Elaboration du Règlement local de publicité intercommunal Côte basque Adour
Annexe 1 / Tableau des modifications par rapport au dossier arrêté

1/ Récapitulatif des Avis des Personnes Publiques Associés (extraits des avis originaux) impliquant modification du dossier de RPLI arrêté en vue de son approbation

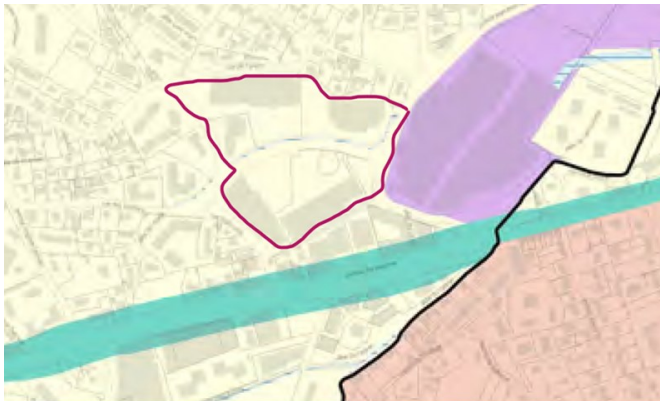
Plan de zonage		
DDTM	<ul style="list-style-type: none"> -Faire figurer les noms des principales voies et axes routiers, zones d'activités et commerciales et vertes pour gagner en lisibilité -Demande de meilleure résolution -Compléter le titre de la carte : ajouter le terme « Côte Basque-Adour » après RLPI -Compléter les légendes du plan de zonage en précisant le nom de chaque zone numérotée 	<ul style="list-style-type: none"> -Le plan de zonage est complété pour faire figurer les noms des principales voies et des principaux axes routiers. -La résolution du plan a été améliorée. -Le titre de la carte a été complété : Règlement local de publicité intercommunal <u>Côte basque Adour</u> -La légende de la carte a été complétée pour faire figurer les noms des différentes zones
Chambre de commerce et d'industrie et Chambre des métiers et de l'artisanat	Zone 4 : revoir la délimitation de la zone 4, considérée trop restreinte par rapport à la réalité.	La zone 4 a été modifiée pour intégrer le secteur Décathlon-Conforama (zone entourée en rouge).

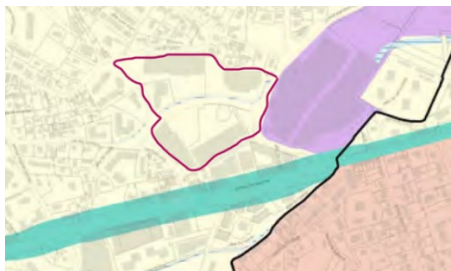
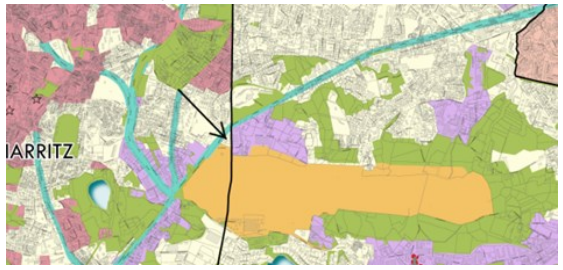
Modifications sur le plan de zonage			
Union de la Publicité Extérieure ; Web 45 + 3 ^{ème} permanence	UPE	<p>Demande de modification pour une meilleure définition du plan :</p> <p>Pour une meilleure lisibilité et analyse du projet, il aurait été judicieux de fournir un plan bénéficiant d'une meilleure définition et qualité et ce, notamment pour effectuer des zooms permettant un meilleur repérage des parcelles.</p>	La définition du plan a été revue pour une meilleure qualité.
Union de la Publicité Extérieure ; Web 45 + 3 ^{ème} permanence	UPE	<p>Demande de modification du zonage pour intégrer en zone 4 certaines zones d'activités :</p> <ul style="list-style-type: none"> - (Zone SNCF) : suggestion d'intégrer le chemin de Saint Bernard à la zone 4 pour reprise du terrain, - (Emprise aéroportuaire) : suggestion que l'emprise de la zone économique de l'agglomération soit complétée du secteur tracé en violet, notamment l'esplanade de l'Europe, qui est l'axe menant à l'aéroport, - (Rue des Barthes) : suggestion que la zone commerciale rue des Barthes d'Anglet soit intégrée à la zone 4, - (Centre commercial Urbegi Rue du Bois Belin) : suggestion que la partie ouest de la rue du Bois Belin et que le centre commercial Urbegi soient intégrés à la zone 4, 	<p>Modifications prises en compte :</p> <p>1) (rue des Barthes) : intégration de la zone Décathlon-Conforama :</p>  <p>2) (emprise aéroportuaire) : intégration des parcelles cadastrées AN 16,17 et 30 :</p>

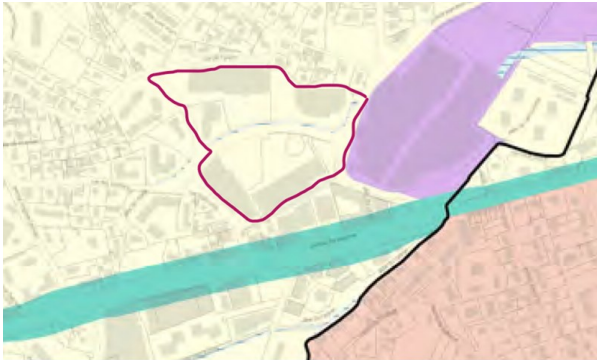
Web2 = LRAR 1	Aficion	Intégrer à la zone 4 (zone d'activités économiques) le secteur de Décathlon Anglet-Conforama ainsi que la zone droite de la D810 jusqu'à Montaury.	Modification prise en compte : intégration de la zone Décathlon-Conforama :  La zone droite de la RD 810 jusqu'à Montaury n'a, quant à elle, pas été intégrée car il s'agit d'une zone mixte.
Modifications dans le glossaire			
Union de la Publicité Extérieure ; Web 45 + 3^{ème} permanence	UPE	Supprimer la règle de recul de 3 mètres par rapport à la voie ouverte à la circulation publique	Le glossaire est complété par une définition du terme « voie ouverte à la circulation publique » afin de préciser l'application de la règle de recul: <i>« Voie publique ou privée qui peut être librement empruntée, à titre gratuit ou non, par toute personne circulant à pied ou par un moyen de transport individuel ou collectif. Elle comprend ainsi la chaussée et tous ses accessoires (accotement, trottoir, talus, ...). »</i>
